**Protokoll der öffentlichen Sitzung des
Technischen Ausschusses am
29. Januar 2026**

zu TOP 2 LZP - Lebendige Zentren: Einzelmaßnahme „Errichtung Spielplatz Lunapark“, Neumarkt, Wassererlebnis „Wilde Sau“ – Entwurf, Vorstellung Varianten

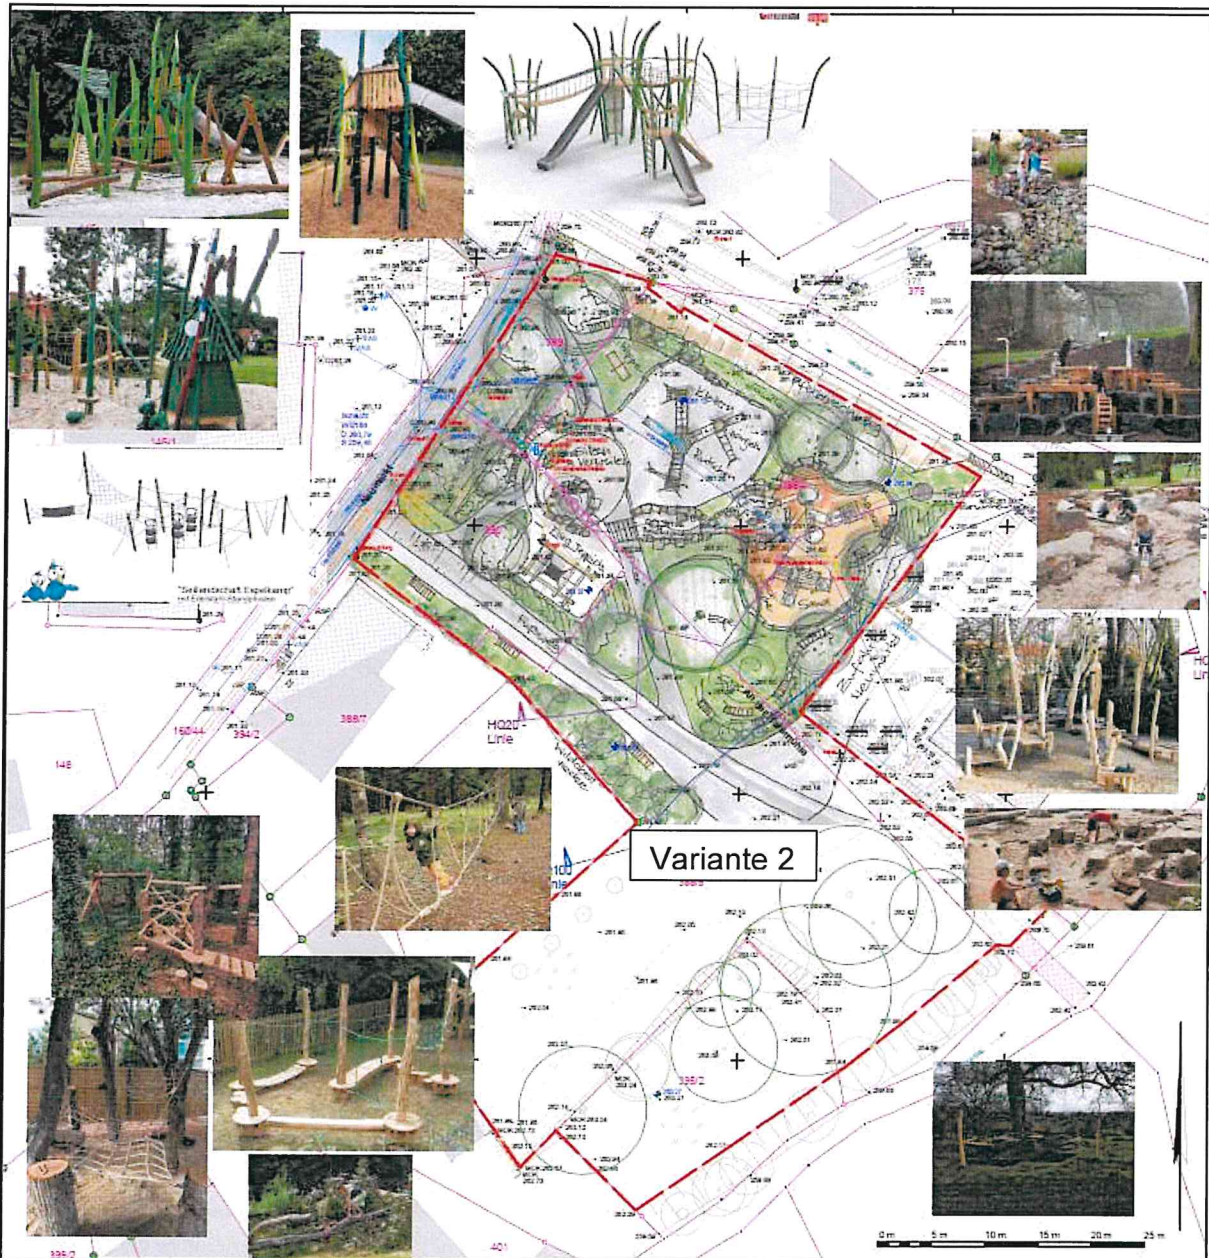
Stadtrat Mario Gnannt findet die sechs Stellplätze an dieser Stelle zu viel. Er befürchtet, dass andere Fahrzeuge als die der Eltern dort abgestellt werden.

Stadtrat Matthias Schlönvogt findet, dass bereits schon jetzt mehr als sechs Autos auf den bestehenden Parkplätzen stehen, d.h., die Stellplätze sind jetzt schon belegt. Wenn Stellplätze kommen, sollten sie weit vorn an der Straße entfernt sein, es gibt keinen Grund erst über den Fußweg „um die Kurve herum dort reinzufahren“.

Stadtrat Matthias Schlönvogt führt weiter aus, dass Frau Jahn gesagt habe, dass die Anwohner einen Schutz erhalten würden und er möchte wissen, wie der Schutz geplant ist.

Stadtrat Matthias Schlönvogt würde sich wünschen, dass man das Kind eine Runde mit dem Roller o.ä. eine Runde fahren lässt innerhalb des geschützten Bereiches.

Stadtrat Matthias Schlönvogt verweist auf Klipphausen und auf das - nach seinen Aussagen - gescheiterte Wasserprojekt im Schlosspark und er „weiß nicht, warum man manche Fehler wiederholen muss“. Die Idee, Kinder mit Wasser spielen zu lassen, findet er gut, aber er sieht Bedenken im Zusammenhang mit der Uferböschung, dass Kinder nicht „darüber klettern“ sollen.

Stadtrat Matthias Schlönvogt findet, dass er sich für die kleinen eher eine Kletter-Spinne wünschen würde anstatt Wippen. Er führt weiter aus „abends kommen dann Jugendliche und wie nutzen die das und wie ist geplant, dass man dahin kommt. Wenn der Sand hinten ist, wie fährt der Bauhof neuen Sand dorthin.“ Die Praxis ist ihm nicht weit genug durchdacht.

Stadtrat Matthias Schlönvogt bemerkt, dass die komplette Fläche in 2002 und 2010, nicht 2013, überflutet war. Ob das Gelände nun höher modelliert wird oder nicht, habe keinen Einfluss.

Stadtrat Mihai Starke gibt zu bedenken, dass man den Sand im Hochwasserfall komplett austauschen müsse, da dieser dann kontaminiert wäre. Bezüglich der Naschwiese erinnert er an das Gebiet „Am Bahndamm“ und daran, dass er damals ansprach, warum man dort keine Obstbäume anpflanzt. Der Ablehnungsrund war, dass es zu gefährlich sei aufgrund der Wespen und Bienen. Nun rede man wieder über eine Naschwiese.

Stadträtin Romy Seidel gibt zu bedenken, dass alles, was an Spielbereichen/Geräten in Verbindung mit Wasser steht, eine hohe Wartung zur Folge hat und dass (wie z.B. Markt Kesselsdorf) alles früher oder später abgestellt wird, entweder aufgrund von Verstopfungen oder Verschmutzungen. Sie verweist darauf, dass alles nur eine kurze Zeit läuft und dann gibt es kein Wasser mehr. Stadträtin Romy Seidel hat mit Eltern gesprochen und diese sind geteilter Meinung. Die einen sagen, da werden die Kinder bloß nass bei jedem Wind und Wetter, die anderen befürworten diesen Spielbereich. Stadträtin Romy Seidel fragt, welche Stellplätze für die Gartenbesitzer vorgesehen sind und findet, dass die geplanten sechs Stellplätze insgesamt zu wenig sind. Sie gibt zu bedenken, dass auch Eltern mit Fahrzeugen kommen werden und die Parkmöglichkeit in der Umgebung begrenzt ist.

Stadtrat Matthias Schlönvogt nimmt das Wort Schatten auf und vermisst in den Bereichen, wo gespielt wird, die Verschattung. Das ist für die Sommermonate kritisch. Es wäre im Entwurf noch zu überlegen, wie man die Bäume setzt, dass auch Kühlluft vorhanden ist. Er fragt weiter, ob ein Ballspielen mit Absicht nicht gewollt ist.

Stadträtin Romy Seidel teilt mit, dass der derzeitige Zustand der Uferböschung eine Pflasterfläche mit großen Steinen ist. Der Handlauf ist in einer Höhe, bei der jedes Kind durchkriechen kann. Für kleinere Kinder ist diese Situation gefährlich und sie sieht Probleme für die Sicherheit der Kinder ohne eine wirksame Abgrenzung. Stadträtin Romy Seidel fragt, ob es nicht günstiger wäre, den Spielplatzbereich einzuzäunen, auch um den Spielplatz besser sauber halten zu können und um zu vermeiden, dass Tiere sich auf dem Spielplatz bewegen und die Sandfläche als Hunde- und Katzenklo verwendet wird.

Stadtrat Mario Gnannt sieht die Anordnung der Parkplätze in dem geplanten Bereich als kritisch an aufgrund von auftretendem Lärm bis in die Nacht.

Frau Jahn korrigiert, dass die Parkplätze bei allen drei Varianten immer an der gleichen Stelle (im Norden) geplant sind, weil sie an dieser Position im Bestand bereits vorhanden sind.

Frau Jahn kann sich den Schutz so vorstellen, dass eine Bepflanzung vorgenommen wird oder man arbeitet zusätzlich noch mit Steinpflanzungen, um eine Kennzeichnung zu haben „dort ist Schluss“.

Frau Jahn antwortet, dass man deshalb die Kinder auf dem Gelände zum Spielen einlädt und nicht an die Uferböschung heranlässt. Sie führt weiter aus, dass den Kindern eigenes Wasser (Brunnenwasser) zur Verfügung gestellt wird und dass das Wasserspielen auf dem Spielplatz nicht mit dem Gewässer korrespondieren wird.

Frau Jahn antwortet, dass es diesen Fußweg auch für Instandhaltungszwecke in der Planung gibt, der breit genug ist für die entsprechenden Fahrzeuge. Im Vorfeld wurde angesprochen, dass man über den Fußweg (von vorn oder über die als Brücke dargestellte Fläche) mit einem Multicar in den Spielplatzbereich hineinfahren kann und erforderliche Tätigkeiten für den Sand ausführen kann.

Frau Jahn erklärt, dass sie deshalb mit der unteren Wasserbehörde das Einvernehmen herstellen möchte, weil jede Form des Entzuges von Rückstauf Flächen eine Ausgleichbarkeit fordert.

Frau Jahn informiert, dass die Fläche für eine Multifunktionalität zu klein ist. Man müsste dann eine andere Funktionsfläche im Entwurf entfernen, entweder den Kletterbereich oder den Wasser-Sand-Bereich. Auf einen müsste man dann verzichten, um eine relevante Fläche herzustellen, auf der mit dem Ball gespielt werden kann.

Eine Einzäunung hält Frau Jahn für ungünstig bei der Lage im Hochwassergebiet, da alles, was im Weg ist, bei Hochwasser mitgerissen wird. Das zeigt die Erfahrung der letzten Hochwasserfälle. Ein Spielplatz lebt von seiner Nutzungsfrequenz. Viel Schatten und Bereiche, die immer nass sind, werden eher gemieden. Als Planer müsse man die Balance suchen, damit gerne in allen Bereichen gespielt wird. Anbetracht der Hochwassersituation wäre es gut, wenn man auf dem Spielplatz weder Fallschutzkies noch eine Form des Fallschutzes wie Kunststoffrasten, Kunststoffbelag hat. Der reine Sandbereich soll daher gemäß Planung sehr kompakt gehalten werden.

- einen Rundweg zum Roller oder Laufrad fahren im geschützten Bereich um den Spielplatz herum,
- für das Klettern wäre eine Kombination aus Netzen und Korbmaterial denkbar (Abb. in Variante 2 linkes Bild) - als Alternative zur Kletterspinne,
- eine Klettermöglichkeit/Seillandschaft/Slackline sollte auch für die größeren Kinder nutzbar sein,
- eine Naschwiese wurde befürwortet,
- der Knallerbsenstrauch (Früchte ungenießbar) ist räumlich getrennt von der Nachwiese/den Obstgehölzen (Früchte essbar) anzuordnen,
- Verschattung im Spielplatzbereich, auch als kurzzeitiger Schutz vor Niederschlägen (ähnlich Bsp. Fliegenpilzhaus),
- Mühlrad im Wasserbereich,
- Abgrenzung zum Bach/zur Böschung als Schutzmaßnahme, insbesondere für kleinere Kinder; der bisher geplante Handlauf bietet diesen Schutz nicht.

- Variante 1 (bzw. die kostengünstigste Variante) inklusive der hier zusammengefassten Punkte wird in die nächste Sitzungsfolge genommen.
